Svendborg Kommune  
April 2024  
sag nr. 24/6824

**Tillæg 4 til  
Spildevandsplan 2020 – 2031**

**for separatkloakering af en del af Bjerreby og to områder af Thurø By.**

## 2. Status for områderne Bjerreby

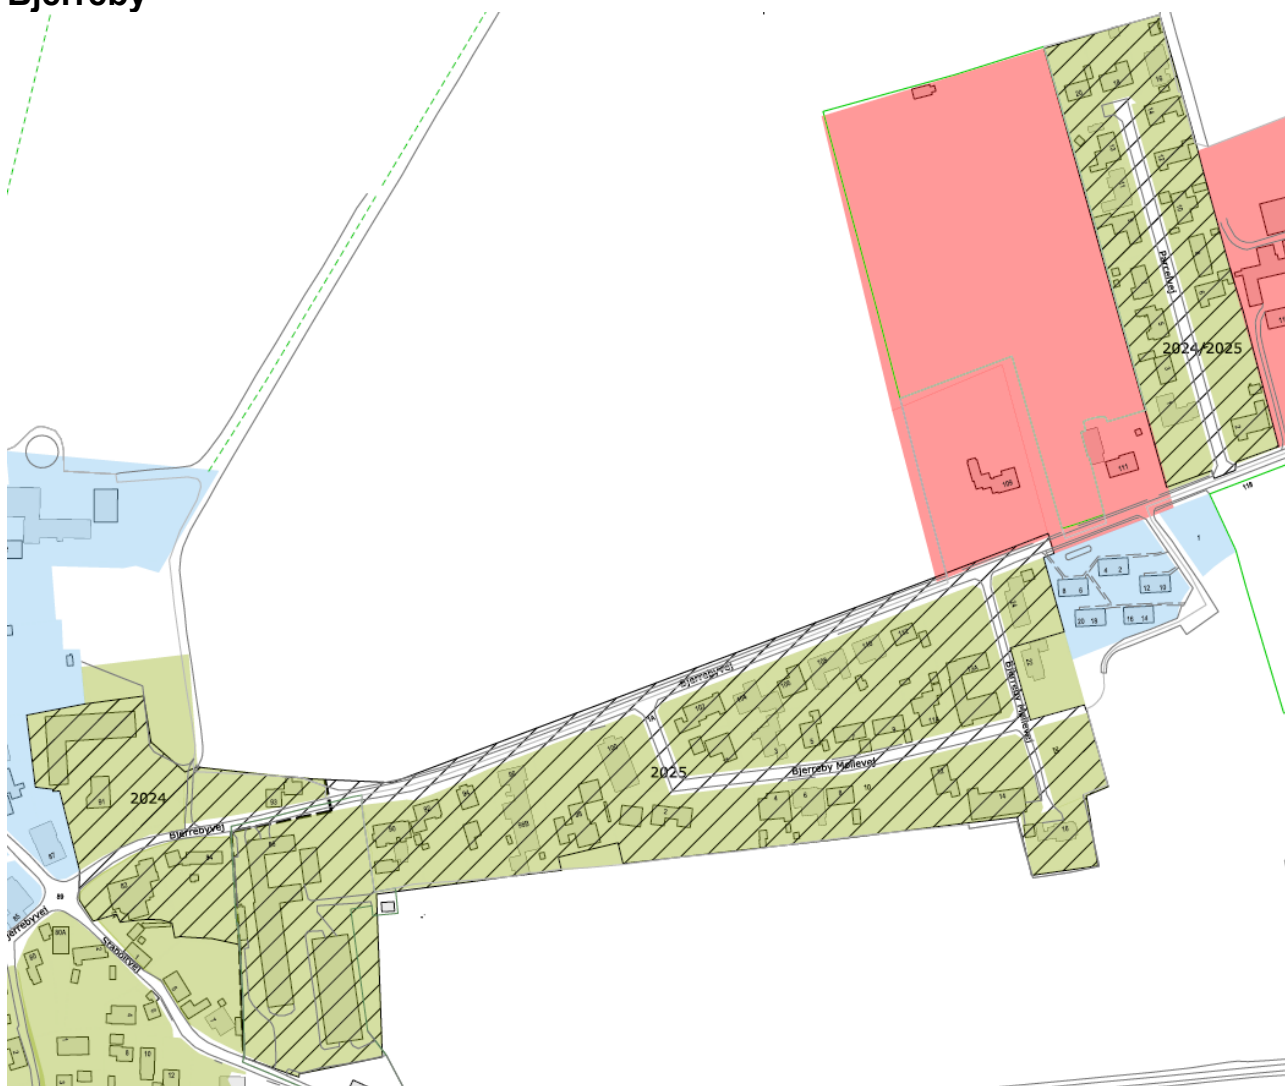
Området er i dag fælleskloakeret. Området leder i dag til Bjerreby renseanlæg, med overløb til renden ved Parcelvej ved kraftigt regnvejr, der ender i Lunkebugten.

Området i Bjerreby blev fælleskloakeret i 1964 (Bjerrebyvej og Bjerreby Møllevej) og i 1968 (Parcelvej). Kloakeringen er ikke længere miljømæssigt forsvarlig. Derfor ønsker Svendborg Spildevand A/S at separatkloakere området og samtidigt klimatilpasse det, for at mindske overløb af spildevand til Lunkebugten.

- a. Områderne skifter status til separatkloakeret.
- b. Husspildevand og tag- og overfladevand skal ledes via forsyningens kloaknet.

## Det nordøstlige Thurø By

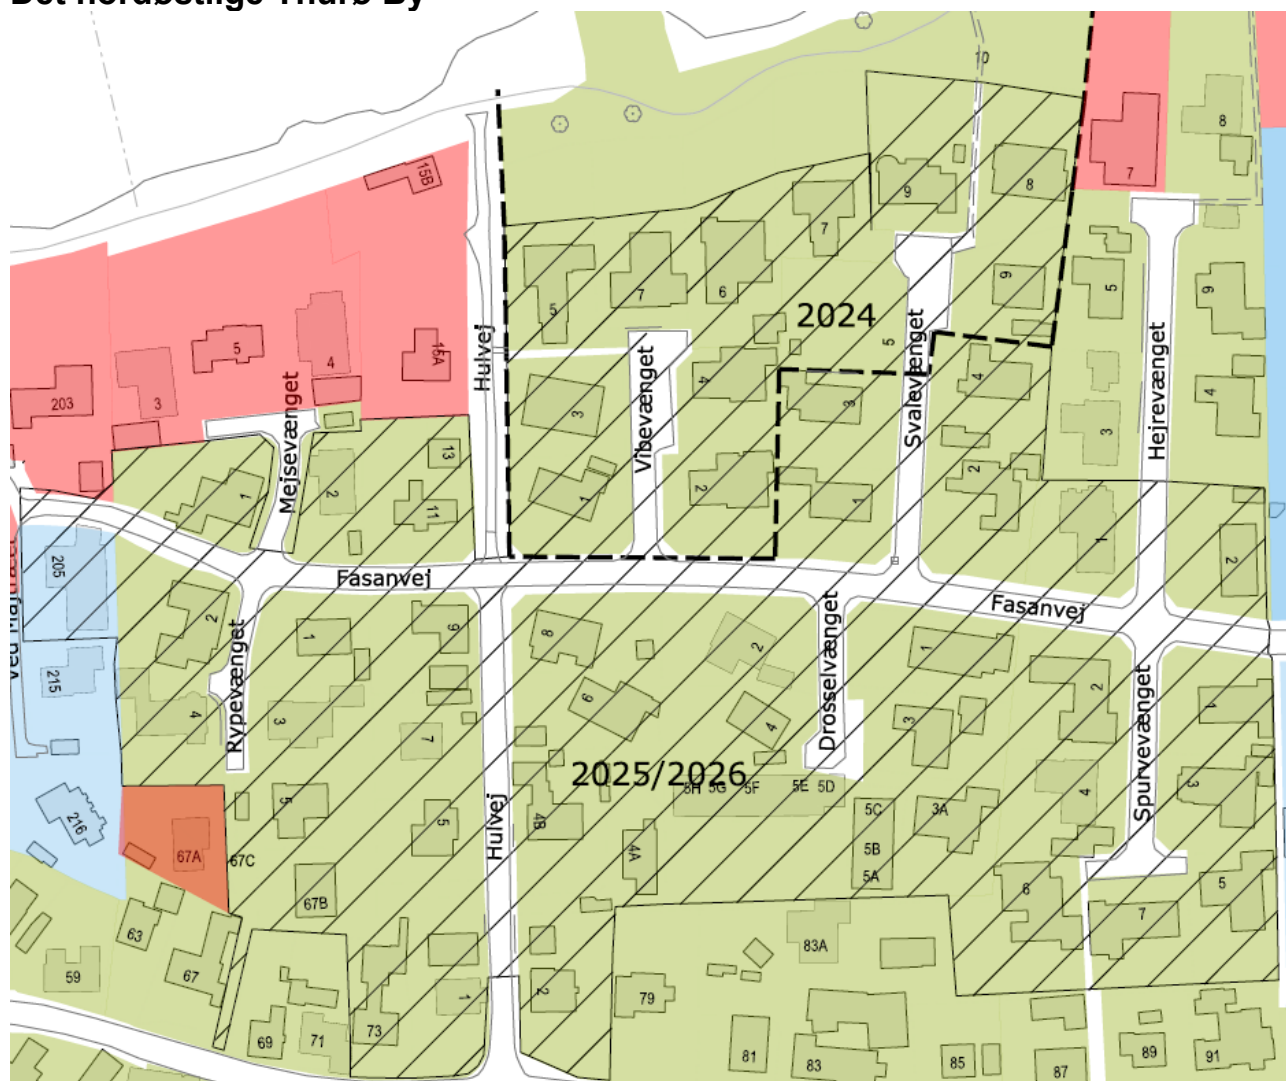
Området er i dag fælleskloakeret. Området leder i dag til et overløb ved Svalevænget, der har overløb til Svendborg Sund ved kraftigt regnvejr.

Området i det nordøstlige Thurø by blev fælleskloakeret i 1966. Kloakeringen er ikke længere miljømæssigt forsvarlig. Derfor ønsker Svendborg Spildevand A/S at separatkloakere området og samtidigt klimatilpasse det, for at mindske overløb af spildevand til Svendborg Sund.

## Det sydøstlige Thurø By

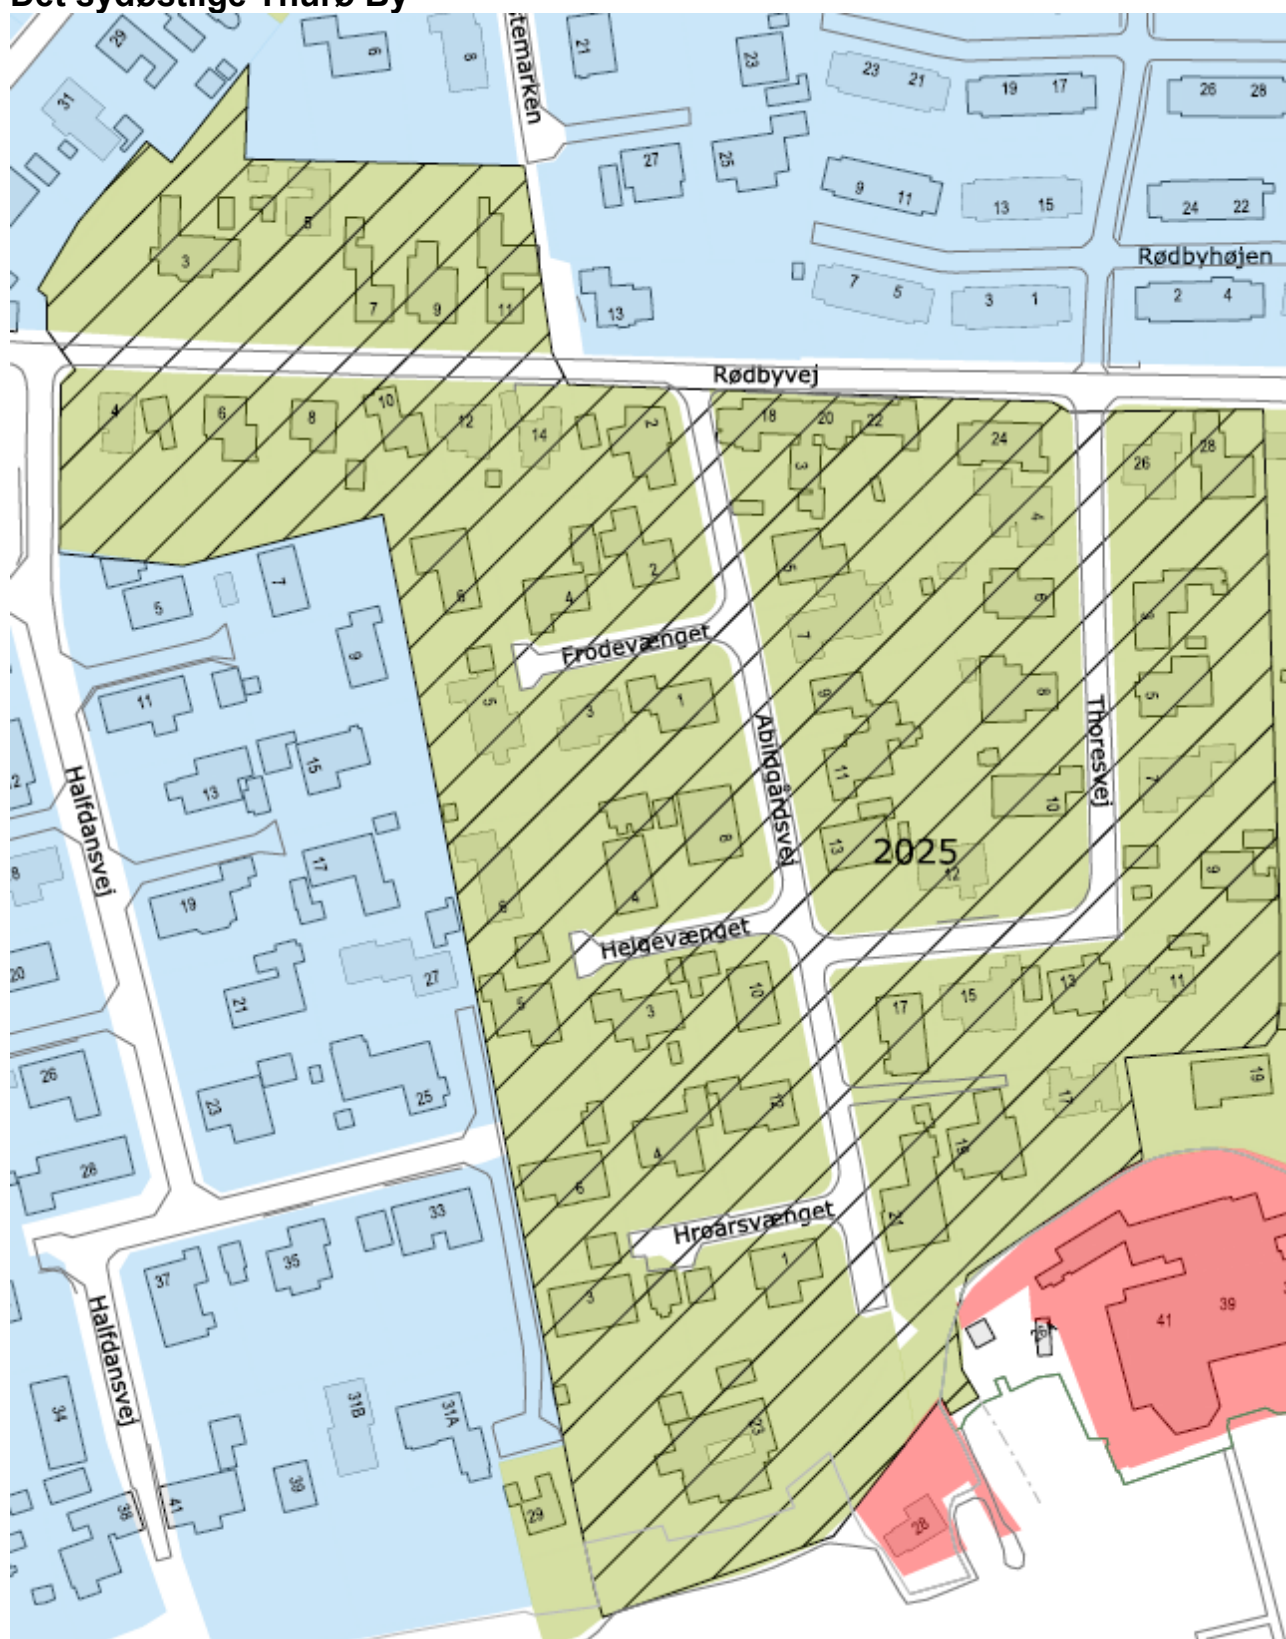
Området er i dag fælleskloakeret. Området leder i dag til et overløb ved Abildgårdsvej, der har overløb til Svendborg Sund ved kraftigt regnvejr.

Området i det sydøstlige Thurø By blev fælleskloakeret i 1962. Kloakeringen er ikke længere miljømæssigt forsvarlig. Derfor ønsker Svendborg Spildevand A/S at separatkloakere området og samtidigt klimatilpasse det, for at mindske overløb af spildevand til Svendborg Sund.
